**Enquête publique unique**  
**préalable à la déclaration d'utilité publique (DUP) de la ligne de bus TZEN5**  
**entre la Bibliothèque François Mitterrand à Paris (75)**  
**et**  
**la gare de Choisy-le-Roi RER C (94)**

**RAPPORT D'ENQUÊTE**  
**&**  
**CONCLUSIONS MOTIVÉES ET AVIS**  
**DE LA COMMISSION D'ENQUÊTE**

**AOÛT 2016**

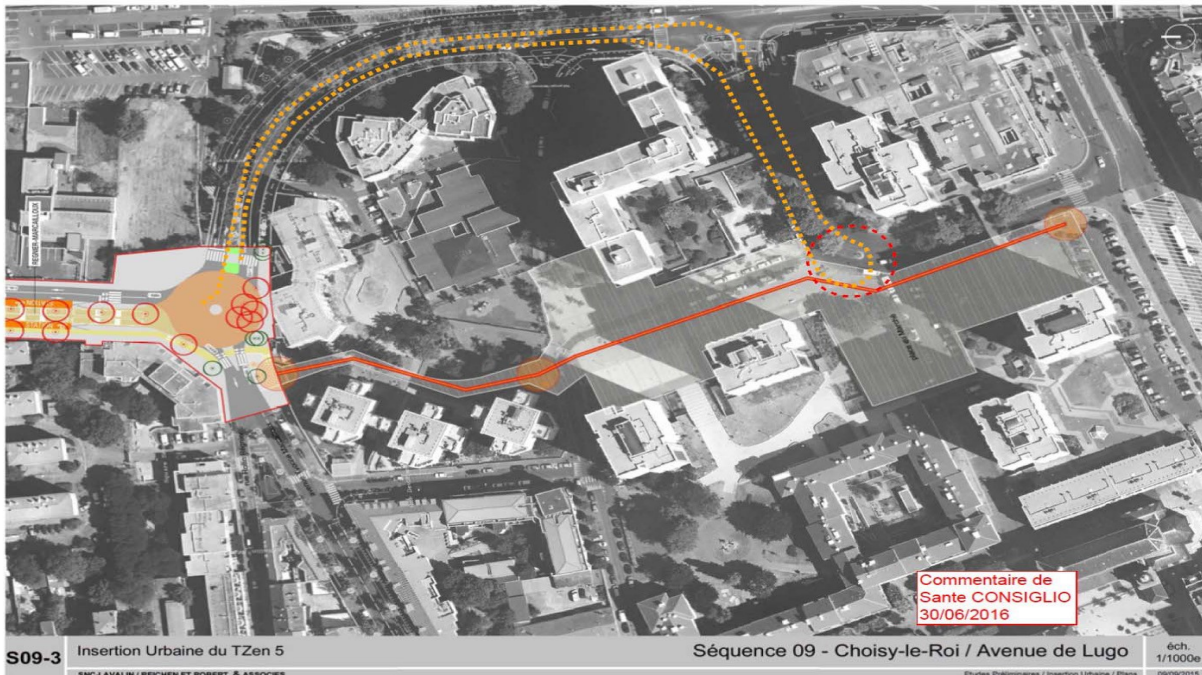
« Concernant le terminus sud quel ne fut pas l'étonnement de nombreux Vitriots de constater que le terminus à Choisy-le-Roi soit aussi éloigné des autres lignes : RER C, T9, TVM ! La justification apportée est qu'il serait difficile de requalifier la place du marché actuellement existante. Or si l'on souhaite réorienter les déplacements automobiles vers les réseaux de transports en commun, il est impératif d'en faciliter l'usage

« Plus en détail, le traitement du terminus à Choisy-le-Roi est très loin d'être satisfaisant d'un point de vue de l'intermodalité. Imposer un parcours de plus de 500m entre le terminus et la gare RER est tout simplement l'inverse d'une bonne intermodalité. De plus, le parcours se fait à travers un tissu urbain très hétérogène et très peu lisible pour les usagers : cœur d'îlot, puis traversée de l'av J. Jaurès qui est très circulée avec des refuge piétons très étroits, puis avenue Anatole France avec le trottoir Ouest très encombré par les devantures des magasins... le parcours frôlera les 10 minutes. C'est inacceptable !

## Variantes de localisation du terminus Sud étudiées au DOCP

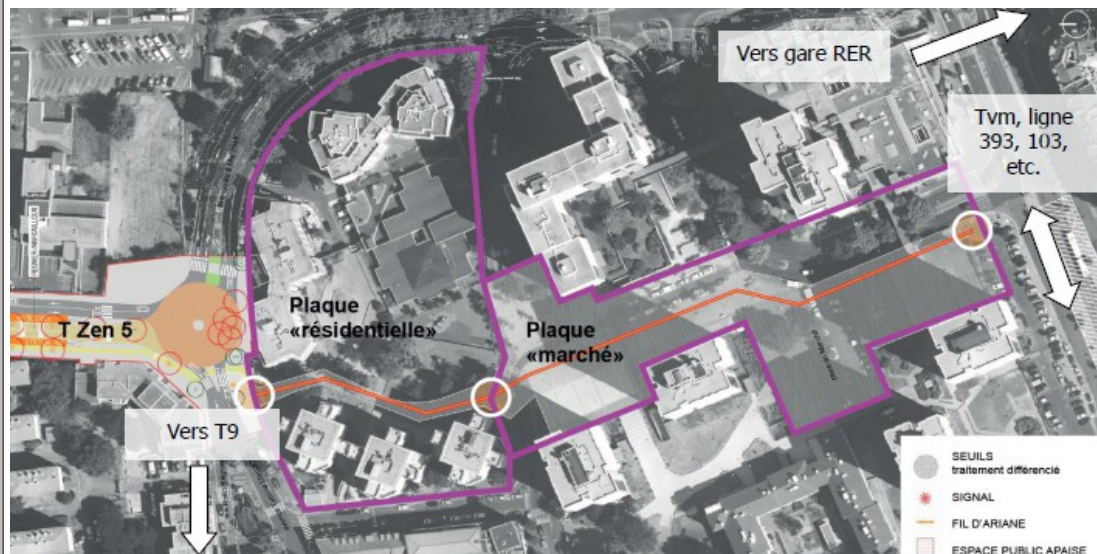
**Le terminus Sud de Choisy-le-Roi** a suscité de nombreuses observations ou courriers (notamment la délibération du conseil municipal de Choisy-le-Roi et de l'EPT Grand-Orly Val-de-Bièvres Sein-Amont) ont évoqué le terminus de Choisy-le Roi. Le TZEN5 s'arrête au Lugo, avec une station ne permettant pas une correspondance aisée avec le TVM et la ligne 393. Les intervenants sont dans leur grande majorité des habitants de Choisy-le-Roi directement intéressés par l'hypothétique réalisation de ce terminus et souhaitent la modification de l'emplacement prévu :

Les variantes « 8 mai 1945 », « Picasso », « Jaurès » et « Gare de Choisy » pose tout d'abord de nombreuses problématiques techniques : difficultés d'insérer un site propre dans les emprises existantes notamment sous les ouvrages (passerelle piétonne sur l'Avenue Pablo Picasso, Pont de Choisy, dalle d'accès à l'ancien bâtiment gare et Quai de Choisy sur l'avenue du 8 mai 1945), difficulté de girations et de retournement, zone de régulation, etc.

En outre, les emprises de l'avenue du 8 mai 1945, actuellement à 2x2 voies supportent un trafic important notamment sous l'avenue Jaurès et sont contraintes notamment en raison du projet de passage de 4 à 6 voies du RER C.

Par ailleurs, la présence d'un marché bihebdomadaire au croisement de l'avenue Picasso et de la rue Barbusse, rend impossible la circulation des T Zen les jours de marchés.

Figure 43 : Pistes cyclables

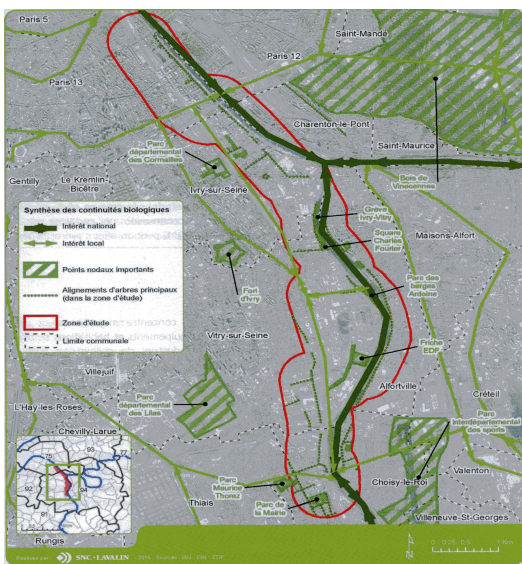
***La commission souligne que la figure 43 « pistes cyclables », présentée dans la pièce A et reproduite ci-avant, montre bien la diversité des séquences des configurations d'aménagements cyclables : piste sur trottoir, bande cyclable, site propre autorisé aux cycles, circulation des cycles sur la voirie, et pas d'aménagement, c'est-à-dire itinéraire sur voie parallèle.***

***L'ensemble de ces tracés démontre la complexité d'introduire aujourd'hui une continuité d'itinéraires de ces nouveaux modes déplacements, dits actifs, pourtant de plus en plus sollicités par le public, dans un tissu contraint par d'autres usages de l'espace, que les études paysagères de l'étude d'impact interprètent pour qualifier la richesse de toutes ces ambiances : »paysage en mutation, paysages de bord de Seine, paysages d'entrée de ville, paysage de ville dense contemporaine ».***

### ***Aménagement des abords de la ligne TZEN5***

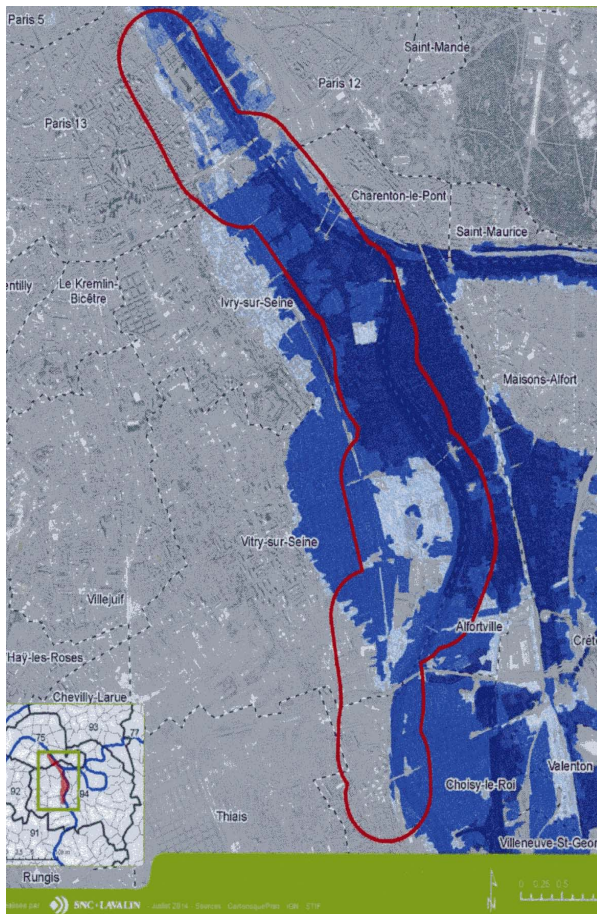
La commission d'enquête attire l'attention du maître d'ouvrage sur la nécessité de porter un soin particulier à l'insertion paysagère, aux travaux à réaliser pour prévenir les inondations de la ligne, et aux protections phoniques à mettre en place lorsqu'elles s'avèrent nécessaires ainsi qu'aux voiries bordant la ligne future.
